RÉPONSES À CERTAINES QUESTIONS DQ3

Tableau 1-1 : Débits de circulation utilisés pour simuler le climat sonore actuel sur Saint-Raymond

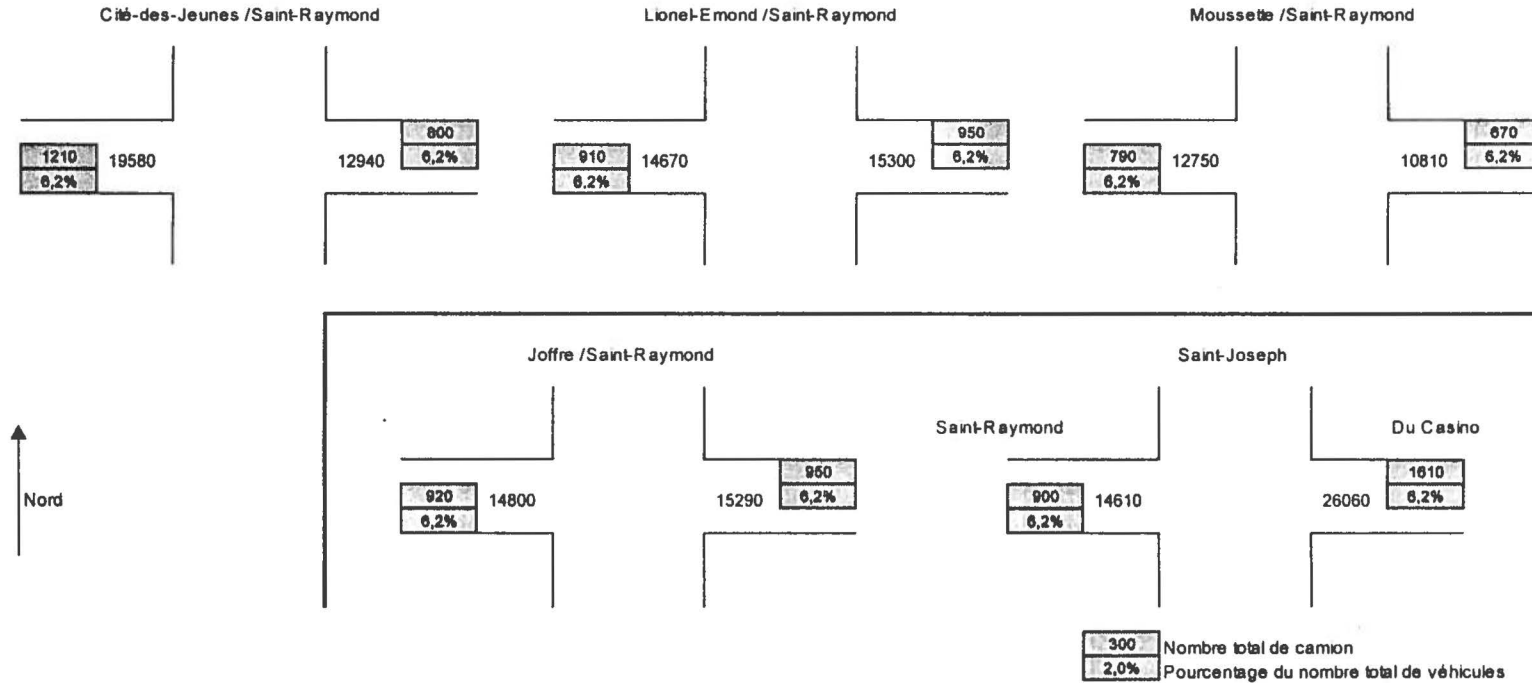
Quelles sont les données de circulation qui ont servi aux calculs de l'impact sonore ainsi que les débits aux heures de pointe sur les boulevards Saint-Raymond et Alexandre-Taché pour 1997 et 2011 ?

Les données de circulation qui ont servi aux calculs de l'impact sonore sur le boulevard Saint-Raymond pour la situation actuelle et les prévisions de l'an 2011 du tableau 25 du *Rapport d'évaluation environnementale* sont présentées aux tableaux 1-1 et 1-2 des pages suivantes. Ces données ont été générées à partir de comptages effectués par la Ville de Hull aux heures de pointe et en période hors-pointe en 1998. On a également utilisé des comptages de 12 heures effectués par la firme SNC Lavalin, dont les résultats sont présentés dans le rapport intitulé *Comptages aux lignes écrans 1995*, produit en mars 1996 pour la STO, la CUO, le MTQ et la CCN.
